# ÚZEMNÍ PLÁN MĚSTA BRNA

Textová část Odůvodnění

Kapitola 19 Vyhodnocení připomínek

Souhrn podání SP9 *(bez osobních údajů)*

10/8. Ulice Vinohradská – varianta III.

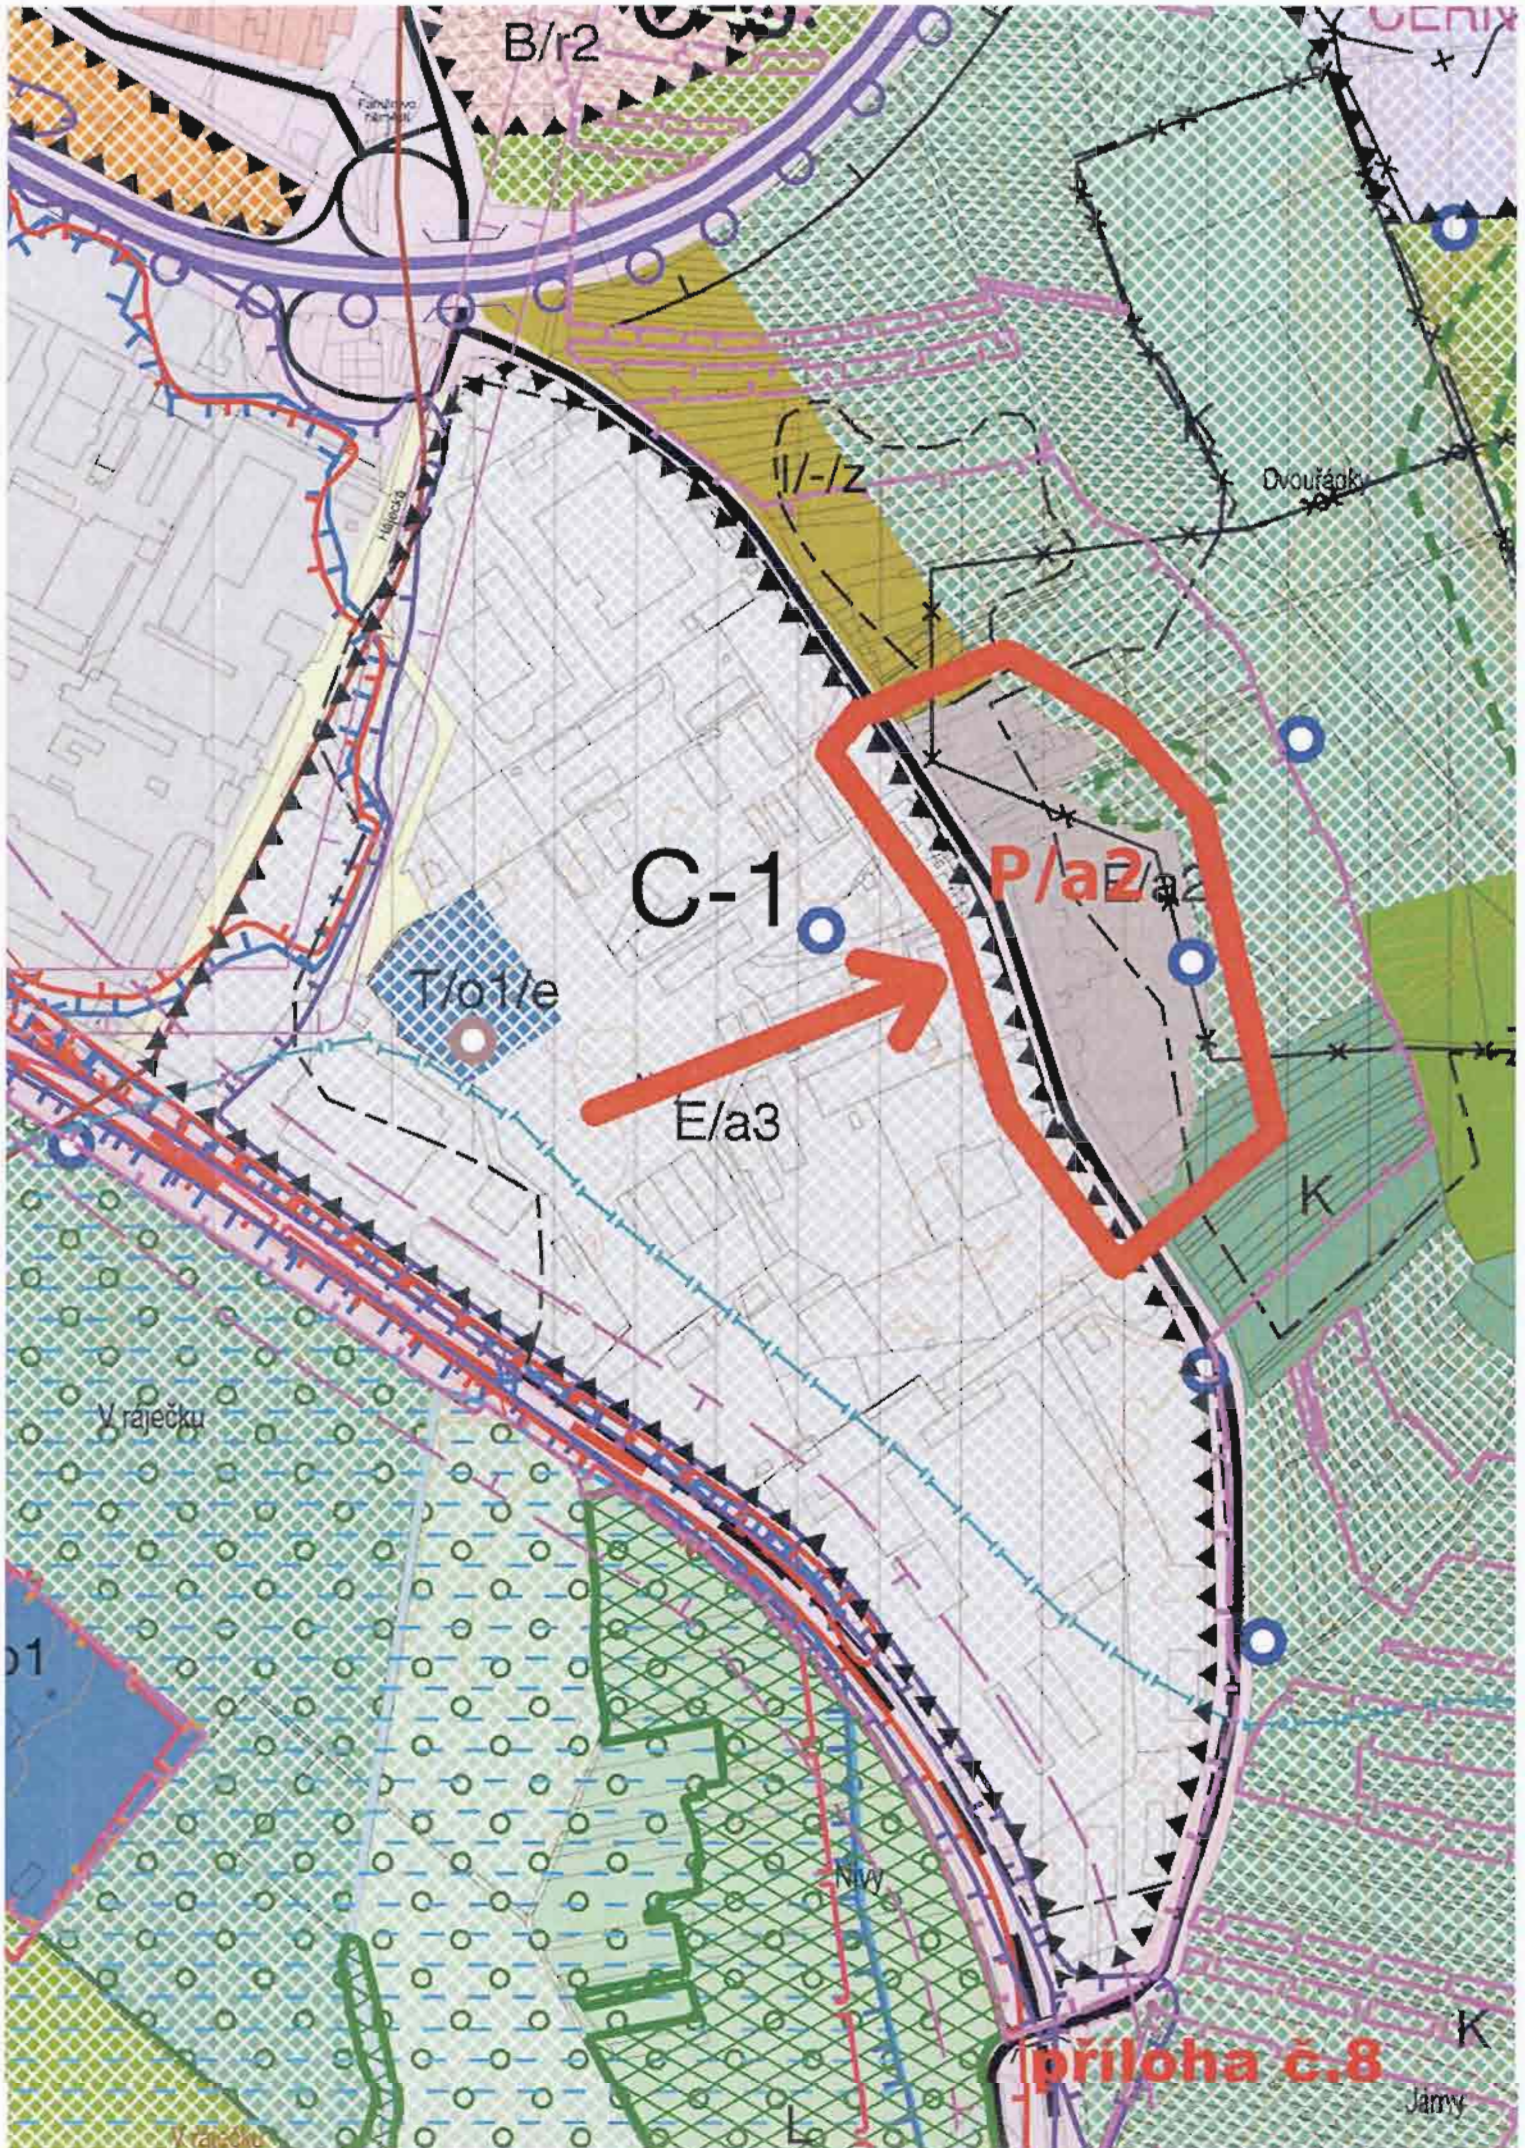
ZMČČ **požaduje** zpracovat při ul. Vinohradská dodržení varianty III. Plochy E/a2 nahradit plochou P/a2. Na uvedené ploše jsou areály výrobních firem. /10/8
